737CL – 大小磨刀以南污染泥卸置設施的挖掘、管理及覆蓋工程
345WF – 將軍澳海水化淡廠工程策劃及勘查研究的來信

737CL -大小磨刀以南污染泥卸置設施的 挖掘、管理及覆蓋工程

345WF－將軍澳海水化淡廠工程策劃及勘查研究

圖乙

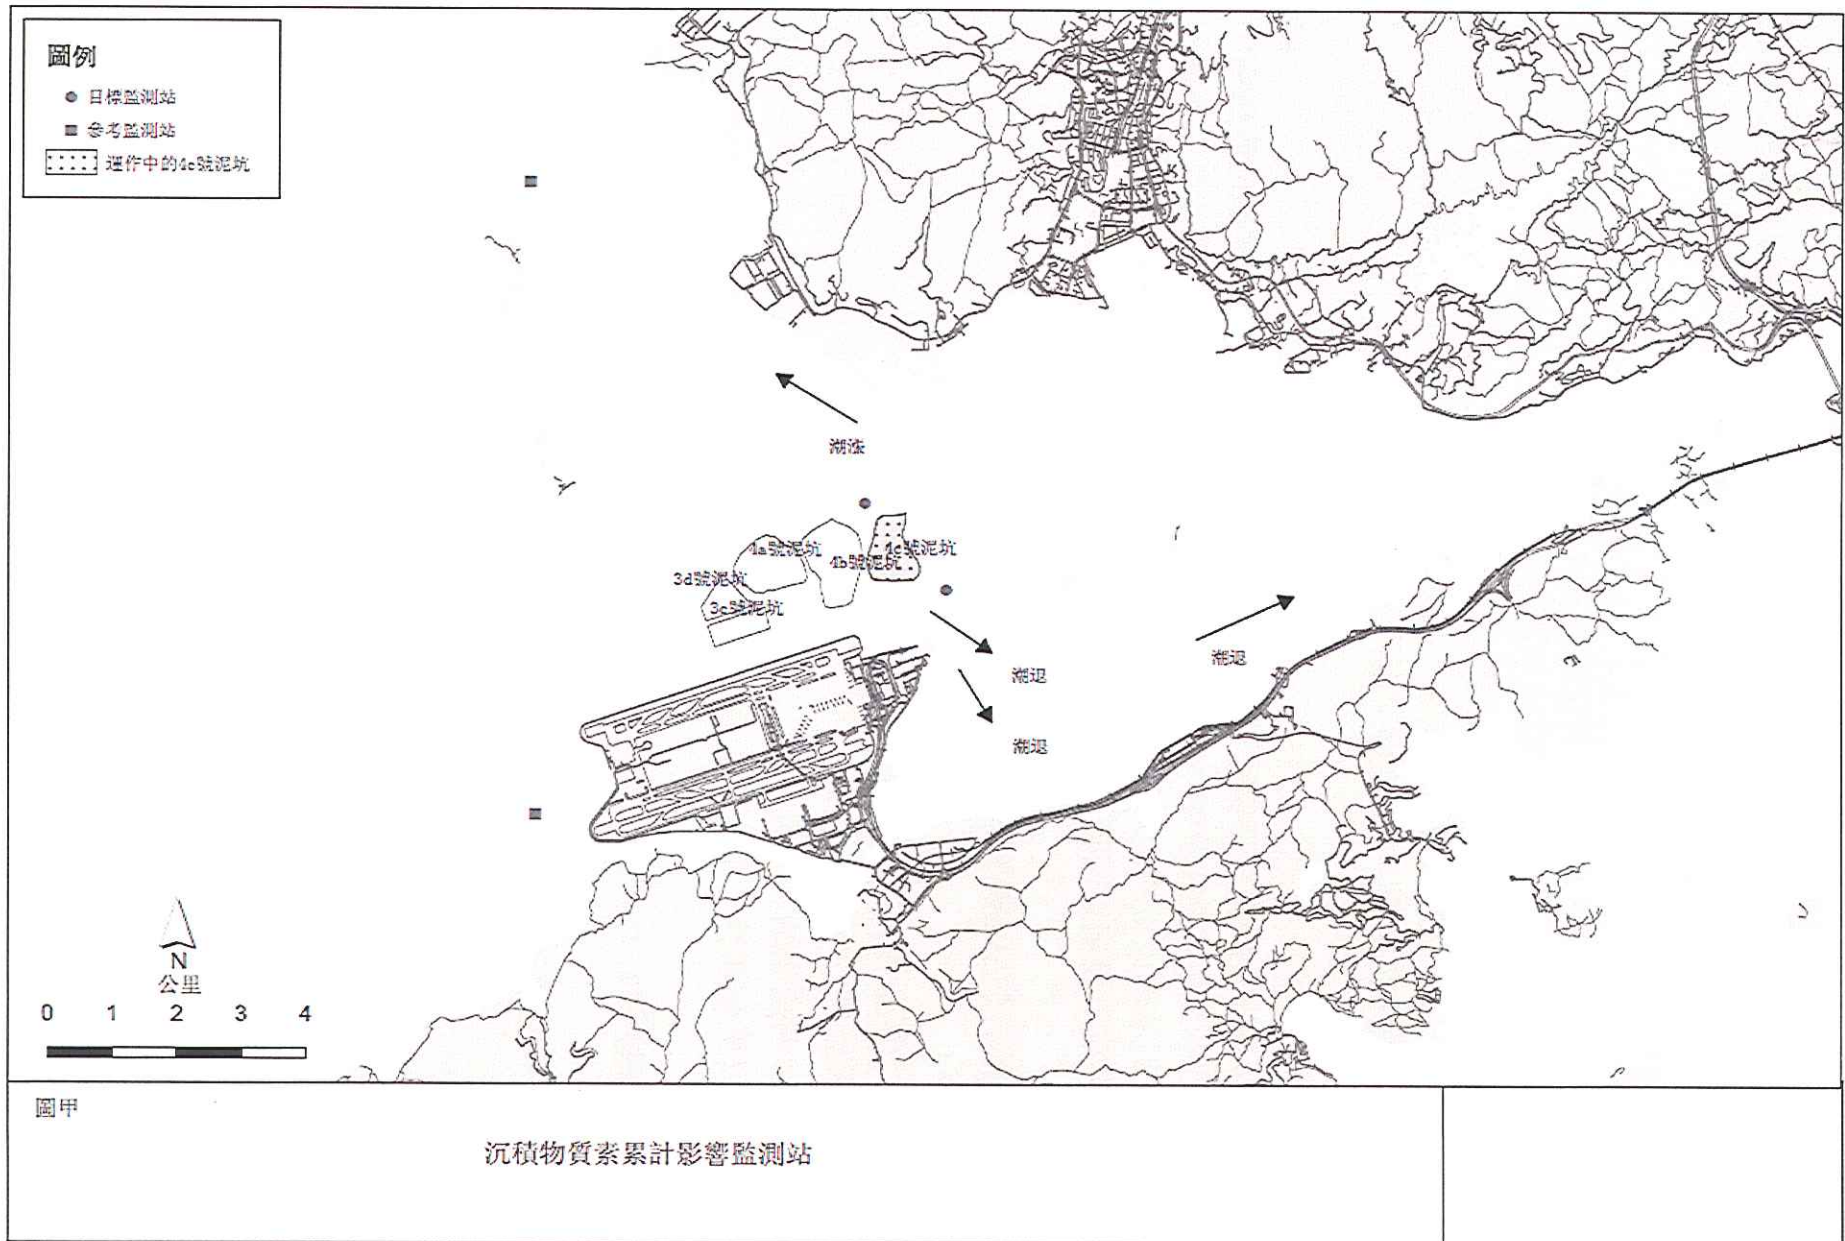
問 7. 就沙洲以東的泥坑監察結果，目標監測站和參考監測站的具體位置為何，與沙洲以東設施的距離多少，參考監測站附近在該期間有否並行工程進行中，另沙洲以東的泥坑監察詳細數據是否上載於政府互聯網，供公眾查閱？沙洲以東設施是何時開始展開挖掘工程？

答 7. 目標監測站和參考監測站：

- 目標監測站：位處可能受設施影響的位置，一般而言，約於設施的2公里範圍內(最近的約在設施邊界的500米)，並按水流而定於設施的下游位置
- 參考監測站：位處不可能受設施影響的位置，一般而言，約於設施的5公里範圍外，並按水流而定於設施的上游位置

有關監測站的位置見附圖。

在環境監察及審核計劃進行時，參考監測站附近沒有並行工程進行中。

圖 1 - 於目標監測站及參考監測站量度的懸浮固體水平

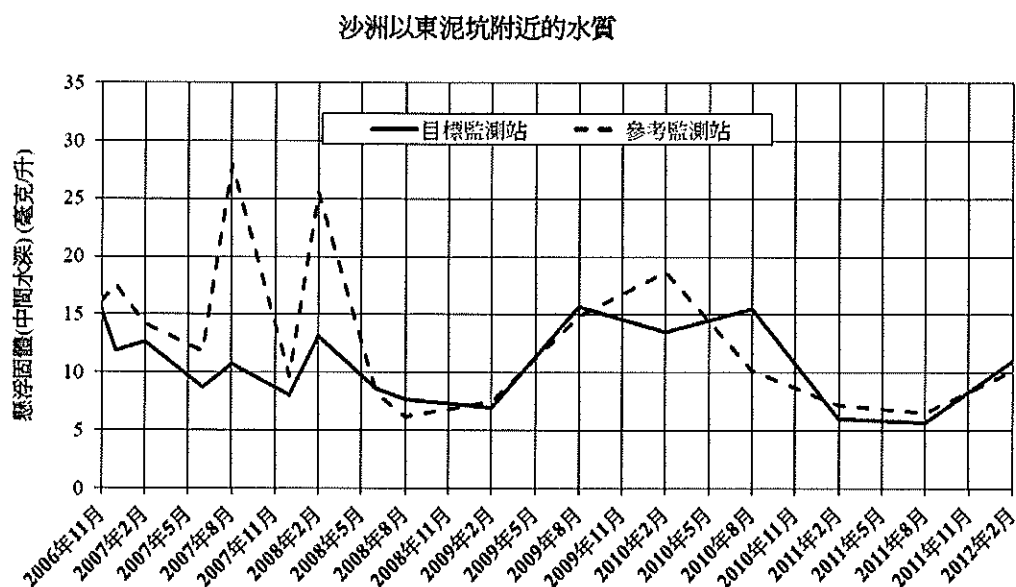
問 8. 就沙洲以東的泥坑監察結果，關於海水中懸浮固體的數據，可否提供 2010 年 5 月、8 月及 11 月 2011 年 2 月、5 月、8 月及 11 月，以及 2012 年 2 月的數據？為何於 2008 年 8 月至 11 月期間，目標監測站的懸浮固體水平較參考監測站為高，當時目標監測站的懸浮固體水平約為 8-9 毫克/升，與環評預測泥坑運作時設施附近的數值相差多少？環評有否就設施建造前、建設期間和完工後，就設施附近的海水中懸浮固體數據作出評估及預測，以了解預期的影響？若有，目前的監察結果與環評的評估及預測相差多少？

答 8. 2010 年 2 月至 2012 年 2 月的懸浮固體數據已表示於圖 1。環評已評估沙洲以東設施的建設和運作有關的潛在水質影響。環評預測亦獲環境監察及審核數據的普遍支持，懸浮固體上升值，一般都在 3 毫克/升以內。

(註：目標監測站記錄的懸浮固體水平大致上低於參考監測站記錄的水平，並跟隨相同的趨勢，顯示懸浮固體水平沒有受設施影響而上升)

圖 2 - 於目標監測站及參考監測站量度的溶解氧水平

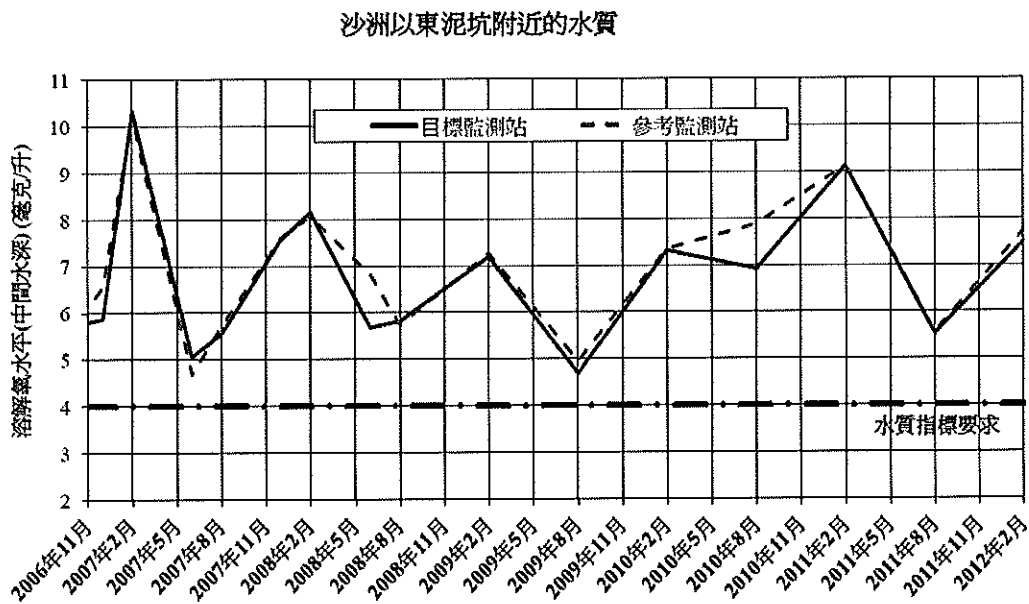
問 9. 就沙洲以東的泥坑監察結果，關於溶解氧的數據，可否提供 2010 年 5 月、8 月及 11 月 2011 年 2 月、5 月、8 月及 11 月，以及 2012 年 2 月的數據？為何於 2008 年 2 月至 8 月期間，目標監測站的溶解氧較參考監測站為低？在 2007 年 2 月，目標監測站和參考監測站的溶解氧約為 10 毫克/升，其後時間平均處於約 6 毫克/升，原因為何？環評有否就設施建造前、建設期間和完工後，就設施附近的溶解氧數據作出評估及預測，以了解預期的影響？若有，目前的監察結果與環評的評估及預測相差多少？

答 9. 2010 年 2 月至 2012 年 2 月的溶解氧數據已表示於圖 2。監測數據顯示的溶解氧水平，均高於水質指標（水質指標要求不低於 4 毫克/升），因此，卸置活

動沒有對水質這成不可接受的影響。環評已評估沙洲以東設施的建設和運作有關的潛在水質影響。鑑於溶解氧水平變化非常微細並符合水質指標要求，環評預測已獲環境監察及審核數據的普遍支持。

我們曾參考環保署的定期海水水質監測資料，以檢討 2008 年 2 月至 8 月期間的數據。環保署的較接近設施的監測站的定期監測資料顯示，有關溶解氧的數據，在 2008 年 6 月錄得約 5 毫克/升，與我們目標監測站的數據相若，並符合水質指標要求。

雖然在 2007 年 2 月後，目標監測站和參考監測站的溶解氧約平均處於約 6 毫克/升，但在 2011 年 2 月，溶解氧的水平則約為 9 毫克/升。水體中的溶解氧含量會因水中的有機物含量或溫度等因素的影響而變化。由於目標監測站的溶解氧水平在趨勢及數值上均與參考監測站的水平大致相若，沒有證據顯示沙洲以東設施的運作會導致溶解氧的水平下降。

(註：目標監測站記錄的溶解氧水平大致上跟隨參考監測站相約的趨勢，並高於水質指標的規定，顯示溶解氧水平沒有受設施影響而變差)

圖 3 -於目標監測站及參考監測站所收集的沉積物樣本進行的目標生物毒性測試資料

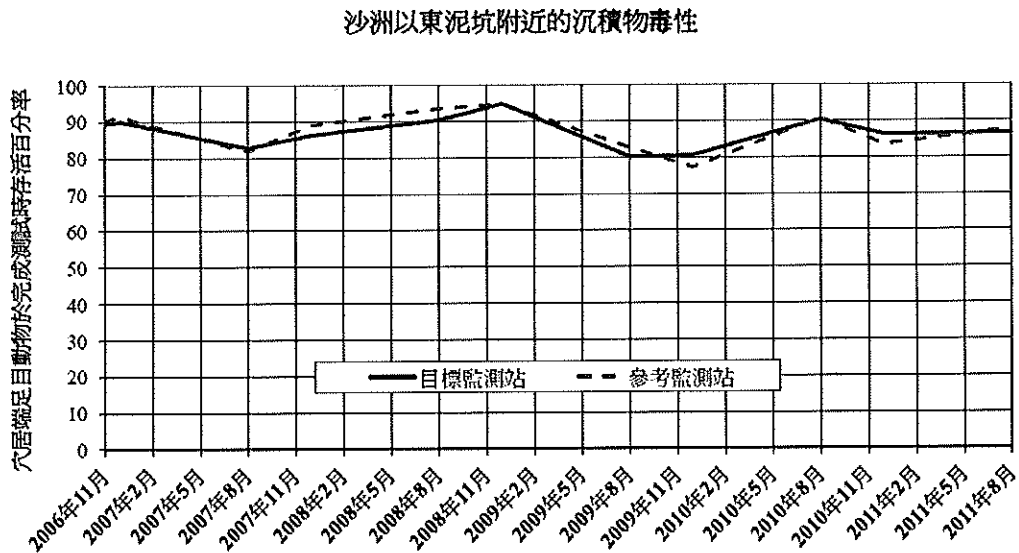
- 問 10. 就沙洲以東的泥坑監察結果，關於沉積物的質量、毒性及生物組織/體內的污染物水平，可否提供 2006 年 11 至 2012 年 2 月有關數據，以了解沉積物污染濃度、毒性及生物組織/體內的污染物水平有否隨時間而增加？環評有否就設施建造前、建設期間和完工後，就設施附近的沉積物的質量、毒性及生物組織/

體內的污染物水平數據作出評估及預測，以了解預期的影響？若有，目前的監察結果與環評的評估及預測相差多少，有關參數的可接受水平為何？

沉積物毒性監測數據已表列於圖3-7。環境監察及審核內沉積物毒性的監測數據顯示，由測試生物體在目標監測站和參考監測站的沉積物中存活率可得知，目標監測站和參考監測站的沉積物毒性相類似。沒有任何證據顯示污染物從運作中的泥坑擴散出來，因而導致目標監測站的沉積物毒性上升。監察結果亦顯示，在目標監測站和參考監測站的沉積物毒性沒有隨時間而增加。因此，沒有證據證明沙洲以東範圍的卸泥作業會引致沉積物質素惡化。總體而言，沙洲以東的泥坑沒有令沉積物毒性受到不可接受的影響。

以下的圖表顯示了利用不同物種測試沉積物毒性的結果。假如在設施附近的沉積物已受污泥卸置活動所影響，則位於目標監測站的各項測試物種存活率應低於參考監測站的。從圖表的資料顯示，我們發現位於目標監測站的存活率，與參考監測站相近，並跟隨類似的趨勢，隨著時間而變化。從這些資料，沒有發現證據顯示卸泥運作會增加泥坑附近沉積物的毒性，而毒性亦不會隨時間增加。

(註：目標監測站記錄的存活水平大致上跟隨參考監測站相約的趨勢，存活率亦非常接近)
